弊社製中型スライドボデー付きダンプトラックのサービスキャンペーンに関するお知らせ

## 改善箇所説明図

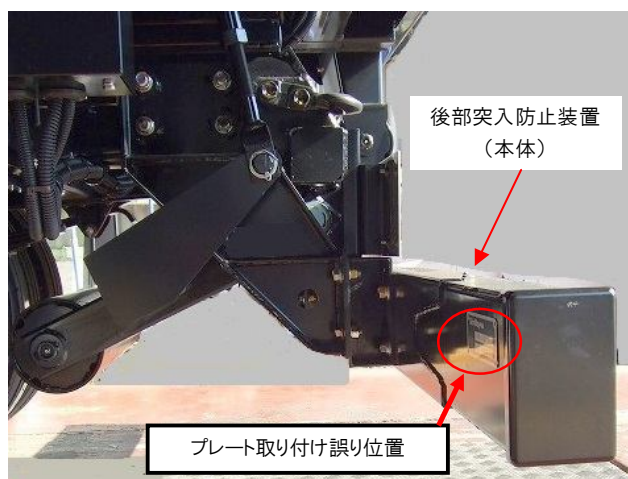
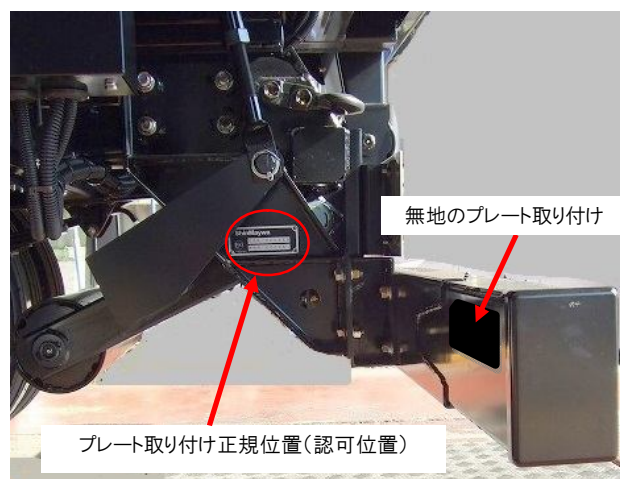
後部突入防止装置（リヤバンパ）において、装置型式指定の認可番号表示プレートが、国土交通省に認可を受けた位置と異なる位置に取り付けしていることがわかりました。

〔 中型スライドボデー付きダンプトラックの後部突入防止装置において、装置型式指定の認可番号表示プレートが、認可を受けた位置と異なる位置に取付けられている。 〕

全車両、認可番号表示プレートの取付位置を、正規の位置に変更する。

改善実施済車両は、装置型式指定の認可番号表示プレートの取付位置で容易に識別できる。
